## NOTATKA BEZPIECZEŃSTWA (FSN)

### Płytki szyjne blokowane

<b>Numer dokumentu FSN:</b>	DBR.FSN - 01/2026
<b>Rodzaj działania:</b>	dobrowolne powiadomienie dotyczące bezpieczeństwa stosowania wyrobu medycznego
<b>Nazwa handlowa wyrobów, których dotyczy notatka:</b>	Płytki szyjne blokowane wg załącznika nr 1
<b>Nr katalogowy REF wyrobów, których dotyczy notatka:</b>	wg załącznika nr 1
<b>Do wiadomości:</b>	wszyscy aktualni i potencjalni użytkownicy implantów ortopedycznych firmy ChM sp. z o.o.

*Rys. 1. Przykład nieprawidłowego sposobu wprowadzenia wkręta*

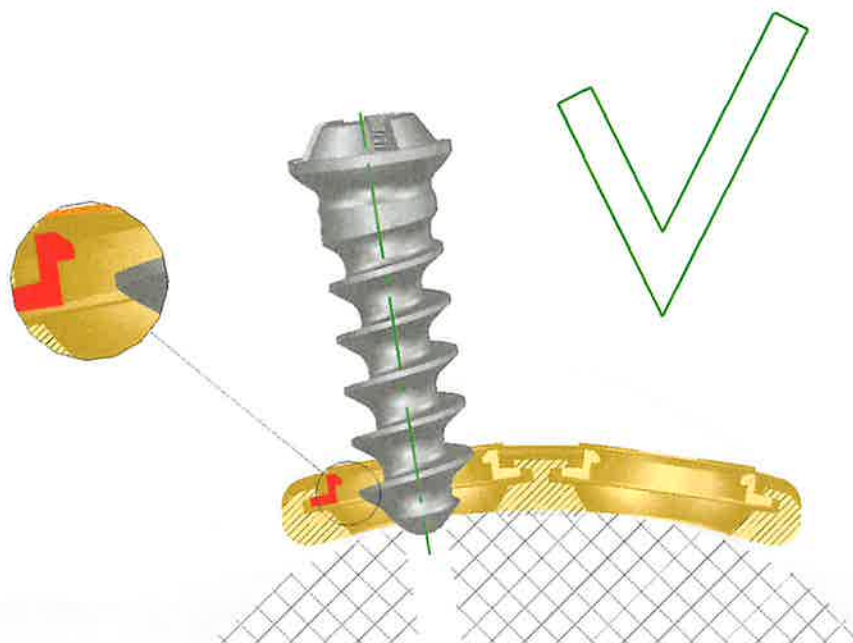
**UWAGA:** Podczas wprowadzania wkrętów, należy zwrócić szczególną uwagę na wycentrowanie wprowadzanego wkrętu względem otworu w płytce. Przemieszczenie wkrętu względem środka otworu płytki podczas jego wkręcania może skutkować uszkodzeniem lub wyrwaniem pierścienia zabezpieczającego znajdującego się w otworze pod wkręt blokujący! W razie wystąpienia efektu podciągania płytki lub pierścienia, należy bezzwłocznie przerwać procedurę wprowadzania wkrętu, zmienić jego pozycję (wycentrować względem otworu płytki) oraz ponownie wprowadzić wkręt w trzon kręgu.

W celu wyeliminowania efektu przemieszczenia wkrętu względem otworu płytki, należy wstępnie ustabilizować płytkę (patrz rozdział 5.2, punkt 4 techniki operacyjnej) i wykonać otwór prowadzący dla każdego z wprowadzanych wkrętów (z użyciem tulei prowadzącej oraz trokara wg procedury opisanej w rozdziale 5.3, punkt 5 techniki operacyjnej lub z użyciem tulei prowadzącej i wiertła, wg rozdziału 5.4, punkt 6 techniki operacyjnej).
